G 3336 - Radiosintonizzatore a 9 trans., Mod. di Freq. per G 680 e G 681. Completo di mascherina, altoparlante, antenne a stilo e a filo, e cavi. Escluse tasse radio . . **L. 30.000**

SCHEMA ELETTRICO G 3336

Collegamenti al G 3336.

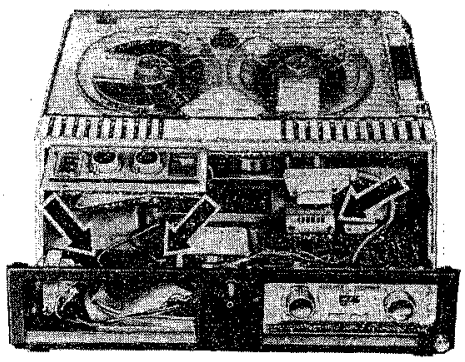
il cavetto resti sul lato destro (verso l'esterno) del registratore;

6) montare il G 3336 sul registratore agganciando prima in alto la parte frontale; togliere, facendo leva con la punta di un cacciavite al centro, la targhetta metallizzata portante la scritta « Geloso G 682 », inserire nei due fori che vengono così a scoprirsi le due viti tolte nell'operazione 1), fissare le viti e rimettere al suo posto, incurvandola leggermente, la targhetta.

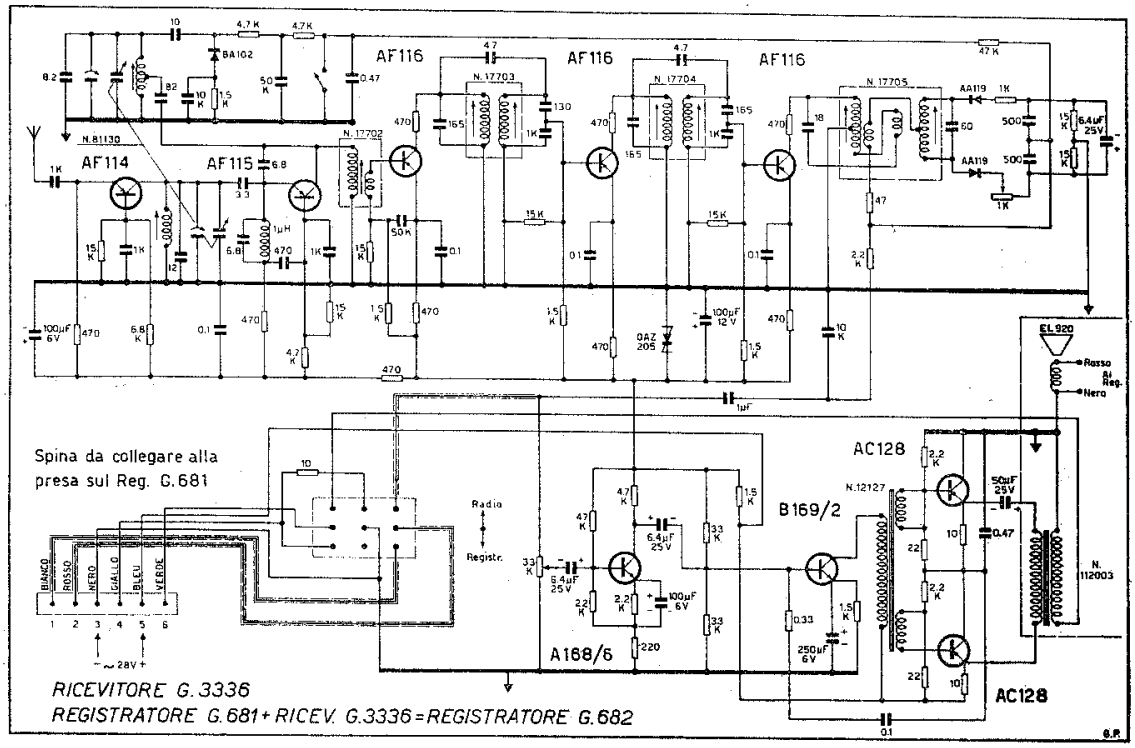
NOTA: Se il registratore da modificare non è un G 681, ma un G 680, effettuare ugualmente le operazioni sin qui riportate, ma tenere presente che al termine dell'operazione 3) devono essere scambiati fra di loro i conduttori rosso e verde che fanno capo alla spina multipla.
